EXTRAIT DU REGISTRE DES DELIBERATIONS DU CONSEIL MUNICIPAL

Séance du 31 juillet 2019

GREOUX-LES-BAINS

OBJET : Approbation de la révision du Plan Local d'Urbanisme

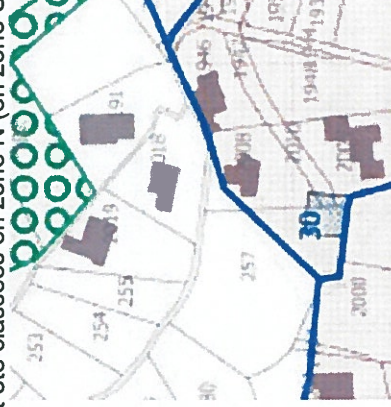
Dans le dossier d'arrêt, le périmètre du camping Verdon Parc comporte, en outre, sur sa partie nord, des emprises de parcelles se situant en zone rouge Xt (risque torrentiel) et Xp (risque chute de pierres) du PPR ainsi que les parcelles D.171 à 173 et D 877 concernées par la zone rouge du PPR incendie de forêt.

Pour chaque camping, les parcelles ou emprises de parcelle concernées par la zone rouge de l'un des PPR ont été reclassées en zone naturelle (N).

- **Secteur « Fontaine »**

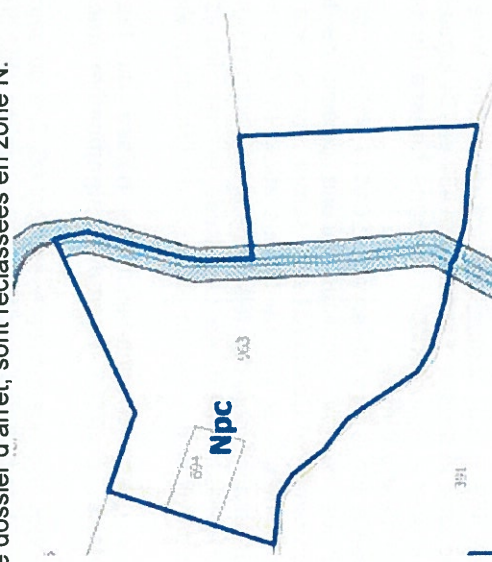
Les parcelles E255, 2018 et 2019 et une partie de la parcelle E257 concernées par la zone rouge du PPRIF ont été classées en zone N (en zone UD dans le dossier d'arrêt)
